令和3年2月19日
堺市

三原公園ほか再整備工事の設計図書の訂正について（通知）

工事名称：三原公園ほか再整備工事

集水柵高さ調整-5

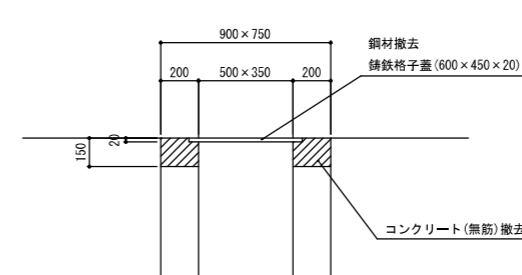
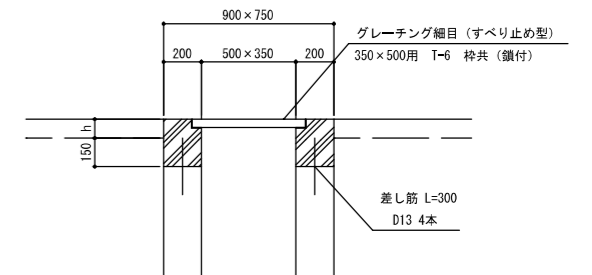
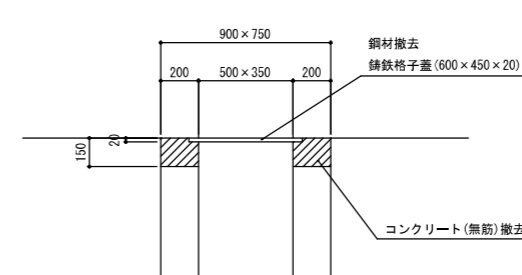
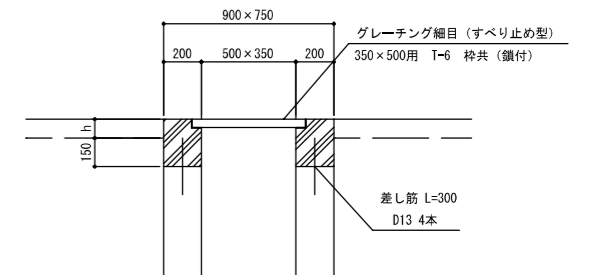
図面No.	図面名称	訂正箇所	誤	正	備考
66	雨水排水設備工構造図(4)	調整高表(集水柵高さ調整-5)内 表記内容	h : +160 / +380 箇所 : 2 平均h : +270	h : - / +380 箇所 : 1 平均h : +380

エリア	h	箇所	平均h
田圃	-	-	-
緑道	-	-	-
三原	+160	+380	2

エリア	h	箇所	平均h
田圃	-	-	-
緑道	-	-	-
三原	-	+380	1
